# Implantation d'un terminal méthanier à Lévis Étude d'impact sur l'environnement

Complément à l'étude d'impact sur l'environnement

Réponses aux questions et commentaires  
des agences réglementaires

Addenda J – Hydrogéologie  
(en réponse aux questions CA-025s2 à CA-028s2)

Figure 1

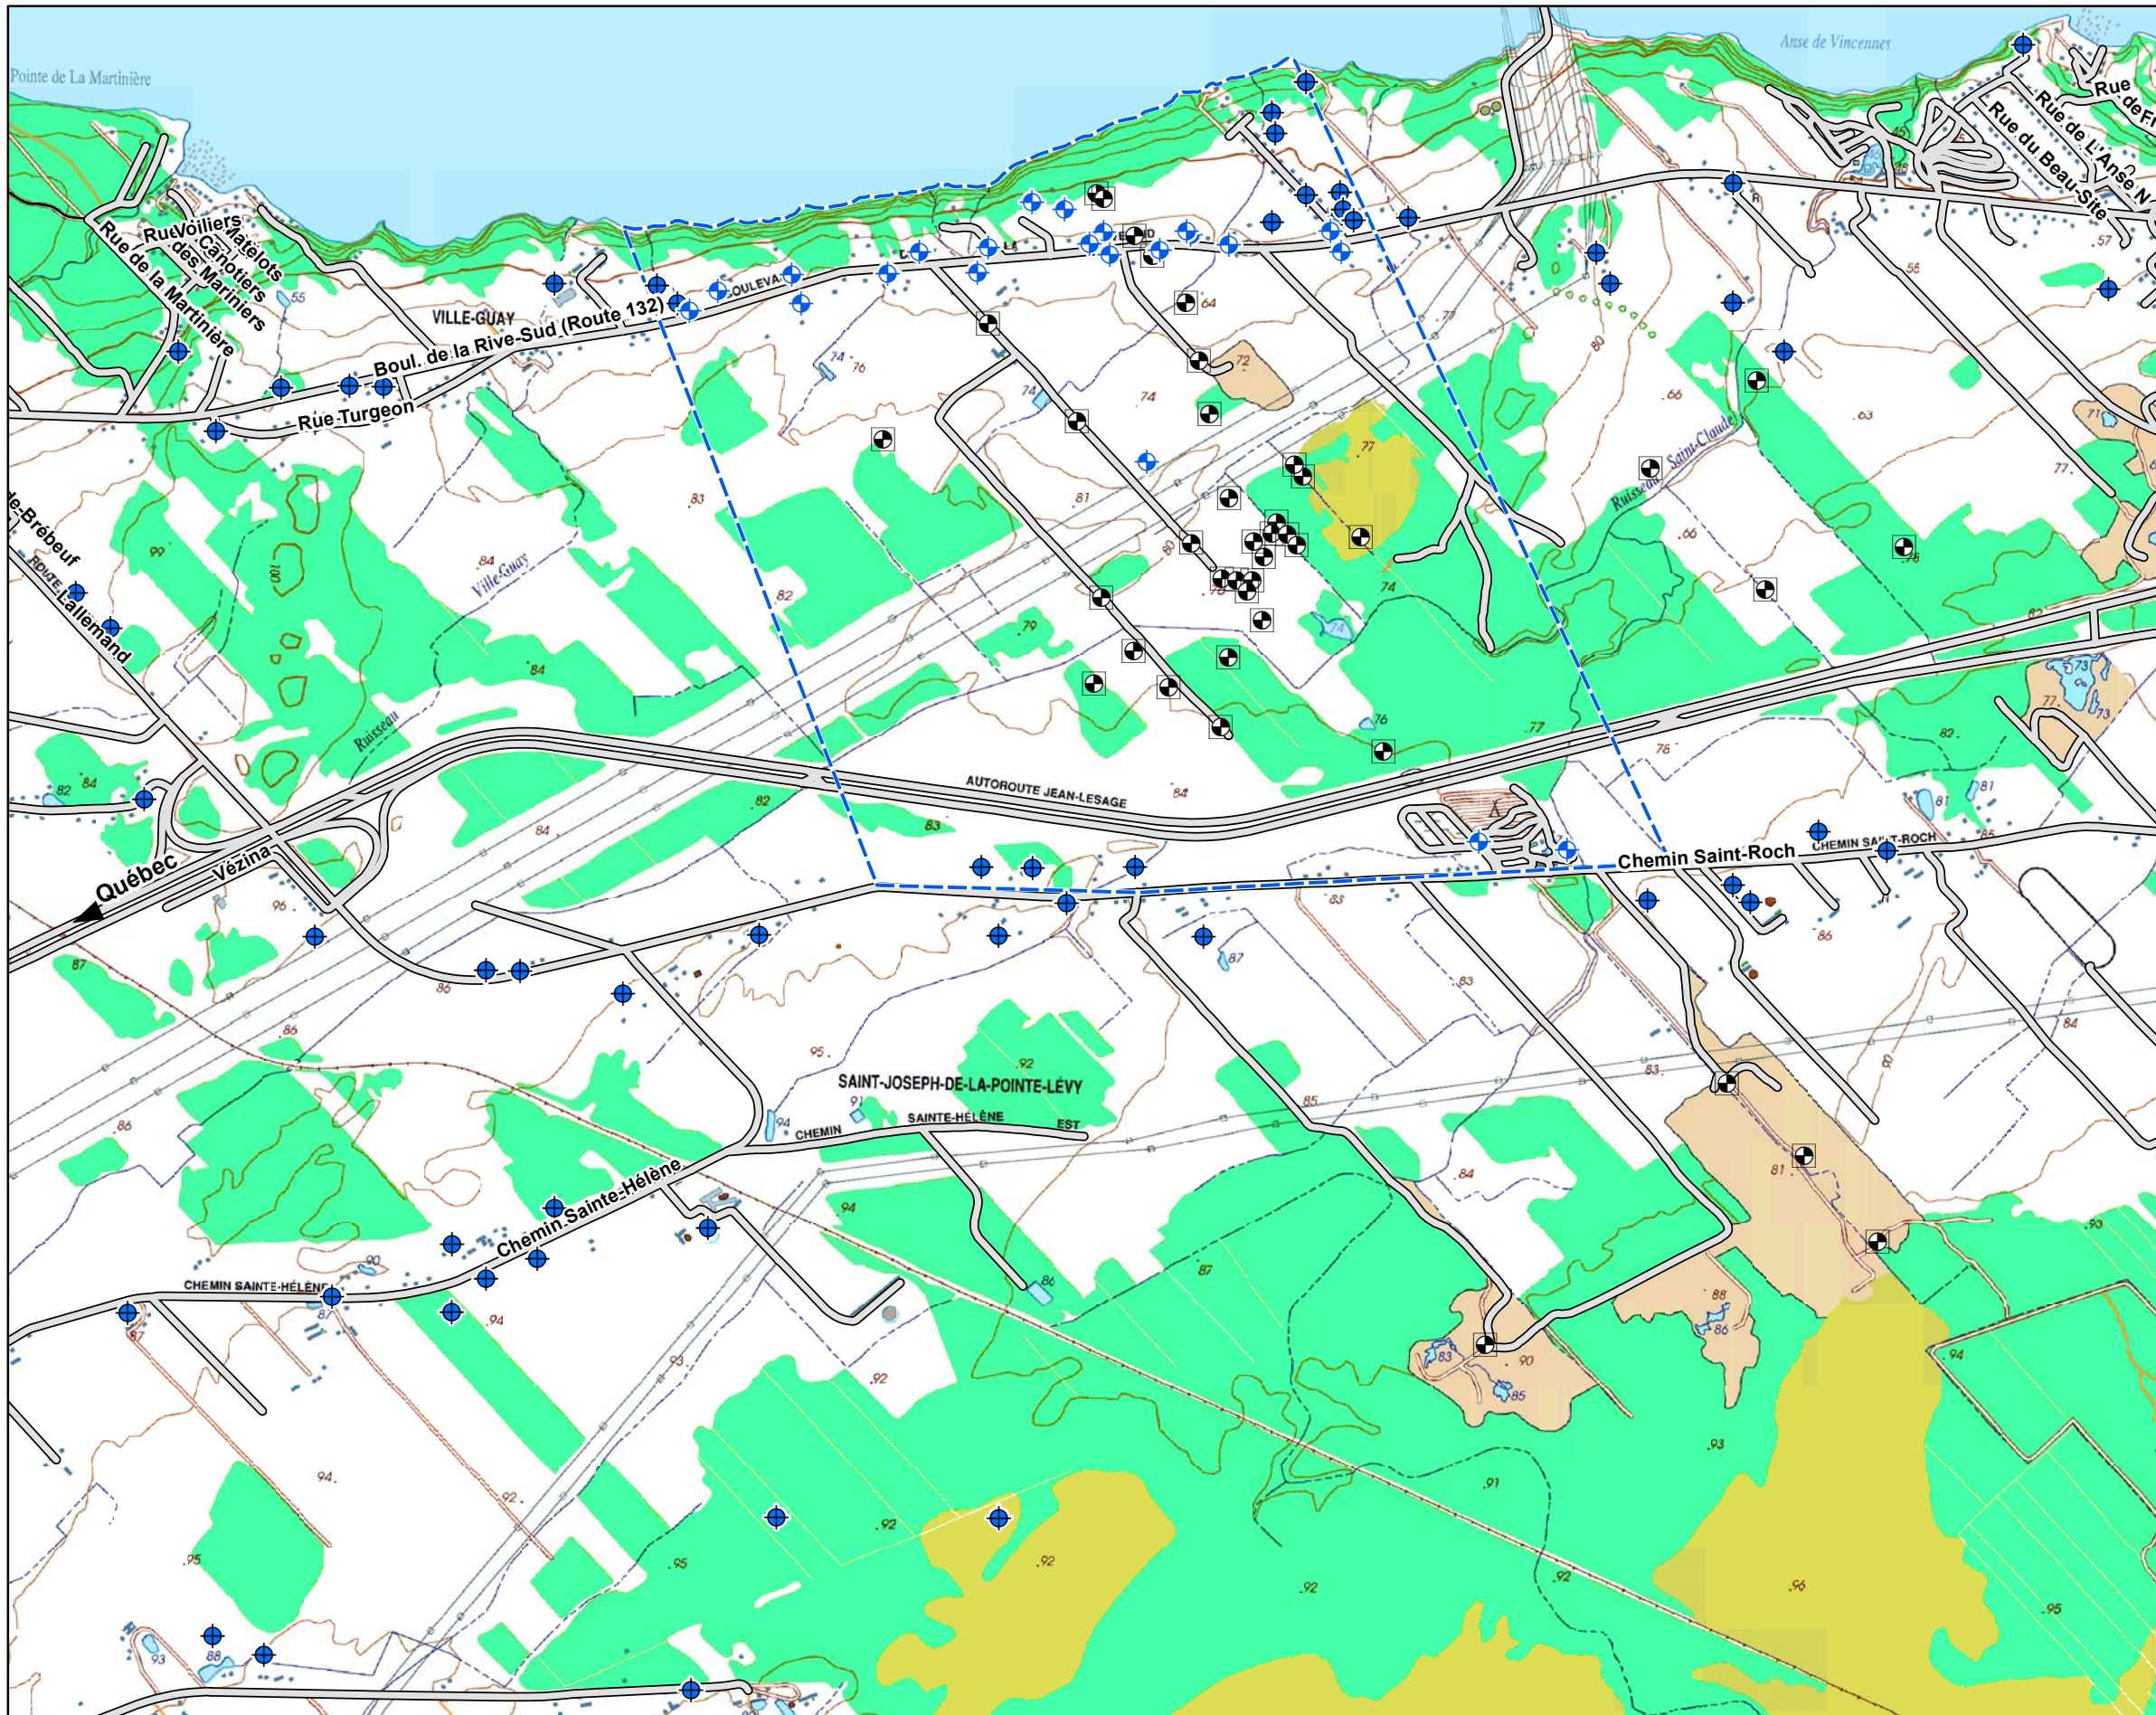
*b. Présenter une carte topographique des deux sites et les 160 puits domestiques.*

La carte est présentée à la figure 1 de l'annexe A. On peut y dénombrer 116 puits ou forages dans la région à l'étude, compte tenu de l'échelle plus grande qui a été utilisée pour cette figure par rapport aux données utilisées dans l'étude hydrogéologique. La figure présente bien la distribution spatiale des puits ou forages dans la région à l'étude.

Figure 2

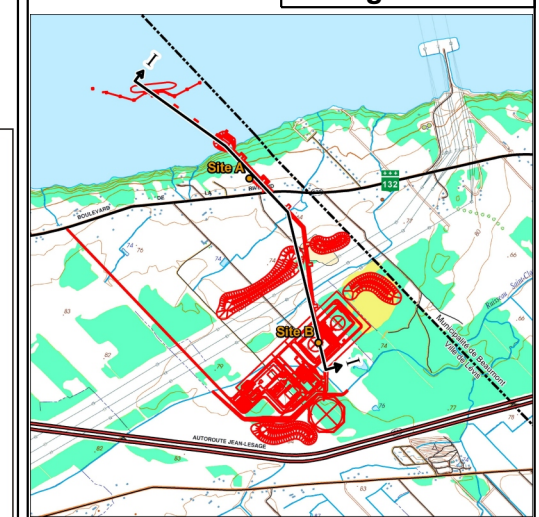
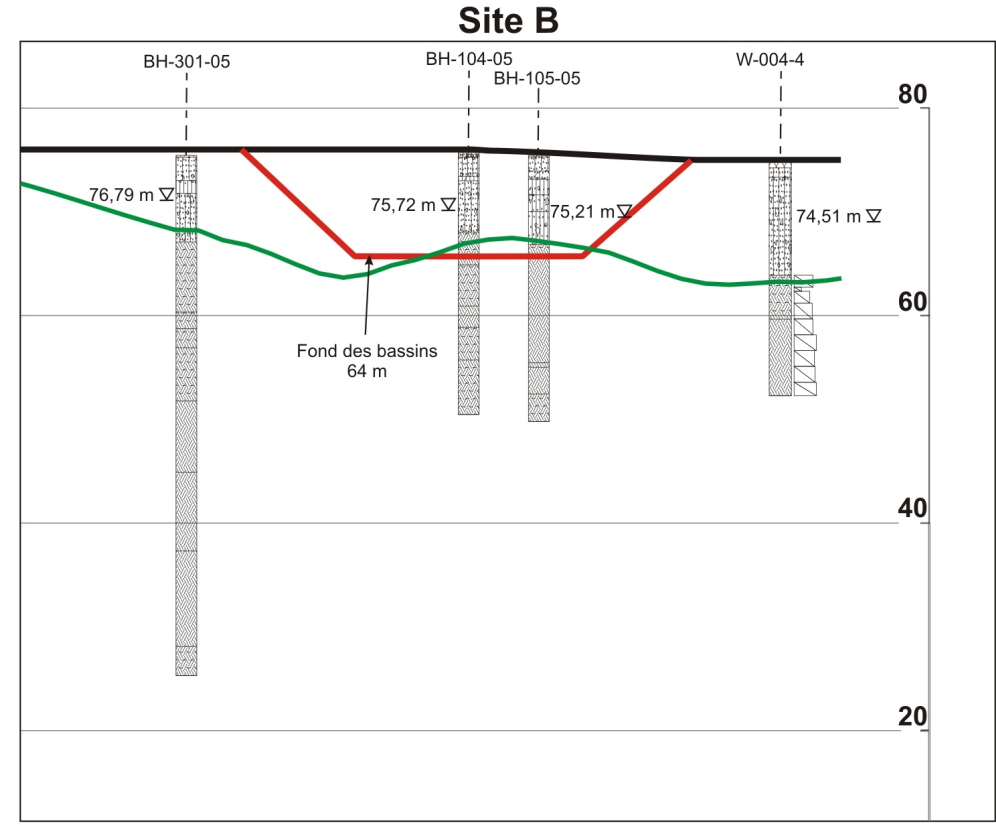
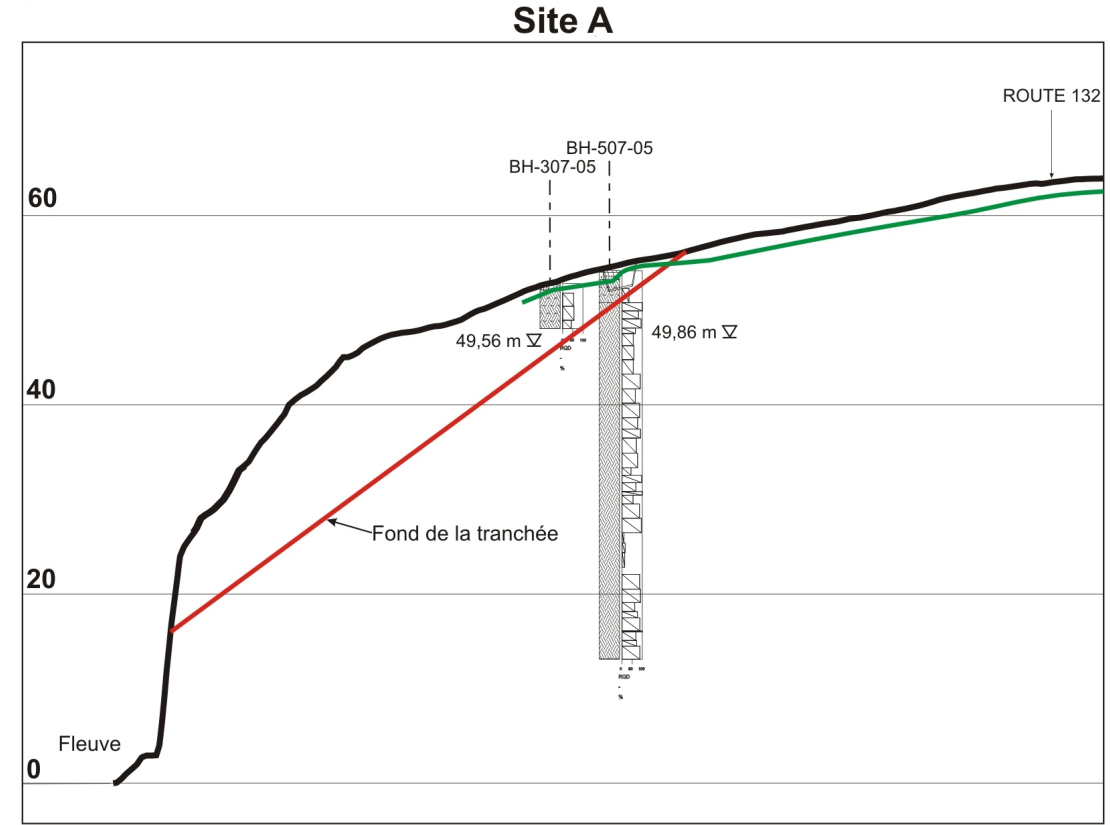
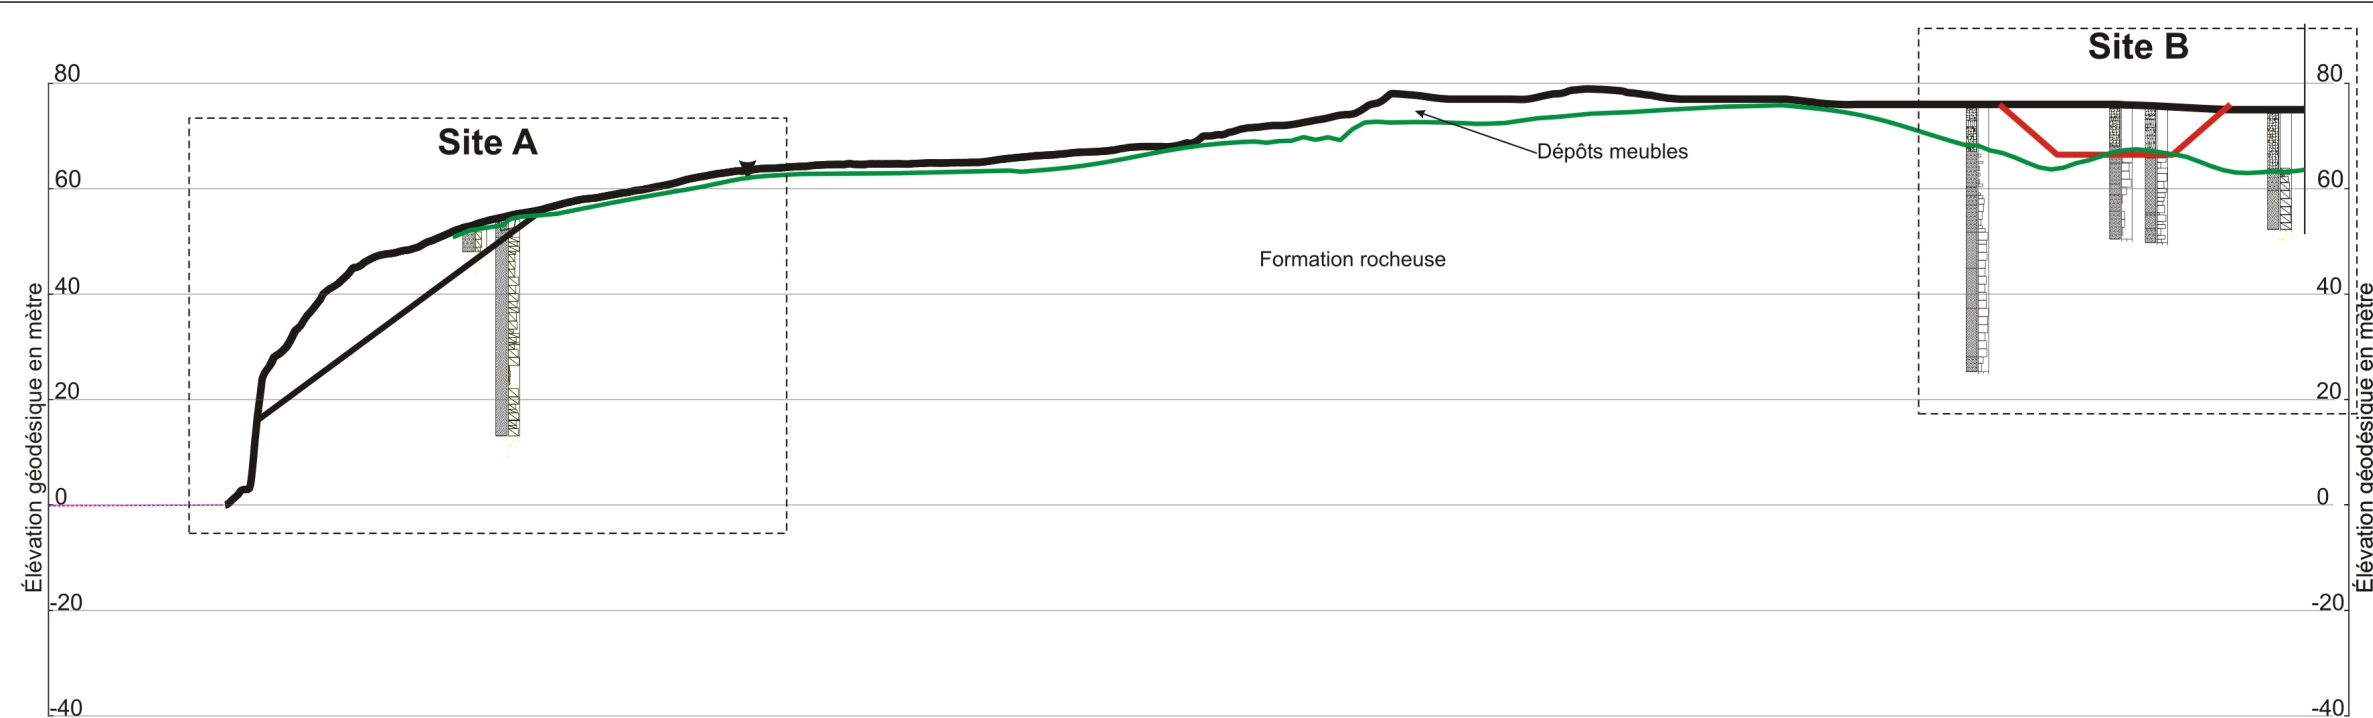
*c. Présenter au moins une coupe stratigraphique considérant les deux sites, indiquant les niveaux des excavations prévues, le type et l'épaisseur des dépôts meubles, la surface du socle rocheux (mesurée et interpolée par Terratech), les eaux de surface, et la surface piézométrique (mesurée et indiquée dans la base de données SIH du MDDEP).*

La coupe demandée est présentée à la figure 2 de l'annexe A. Les niveaux d'eau des forages effectués par SNC•LAVALIN Environnement inc. ont été utilisés plutôt que ceux de la base de données SIH du MDDEP car ils étaient jugés plus réalistes. Il n'y a pas de cours d'eau permanent d'intercepté le long de la coupe. Tel que représenté, les dépôts meubles sont minces et constitués d'un mélange de sable silteux à graveleux très dense.

Figure 3. Rabattement en fonction de la distance après 72 heures - Site A.  
(Puits de pompage PE-A et autres puits d'observation)

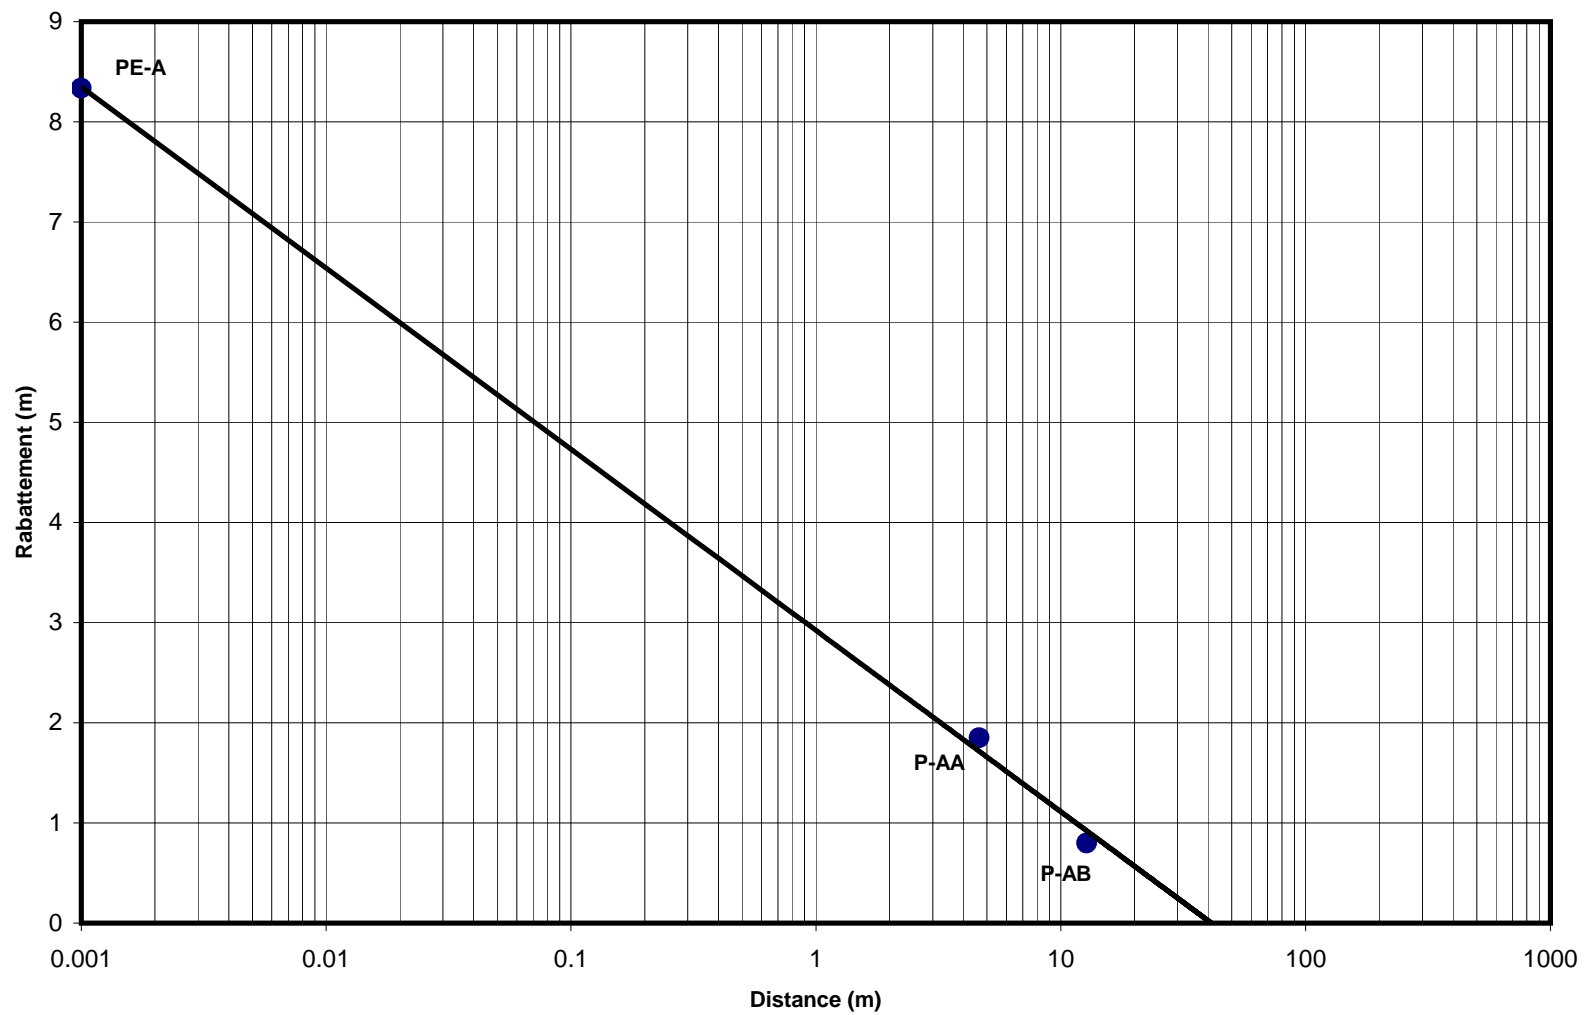
*d. Présenter une coupe stratigraphique des deux sites avec la surface piézométrique statique et dynamique tel que mesurée et déduite lors de deux essais de pompage.*

Tel que convenu avec le représentant de RNCAN, ces coupes ont été remplacées par des graphiques rabattement-distance jugés plus représentatifs de l'effet de pompage des puits. Les graphiques demandés sont présentés aux figures 3 et 4 de l'annexe A. Dans le cas du site A, on parle d'un rayon d'influence de moins de 100 m, alors que pour le site B le rayon se situe entre 100 et 200 m après 3 jours de pompage.
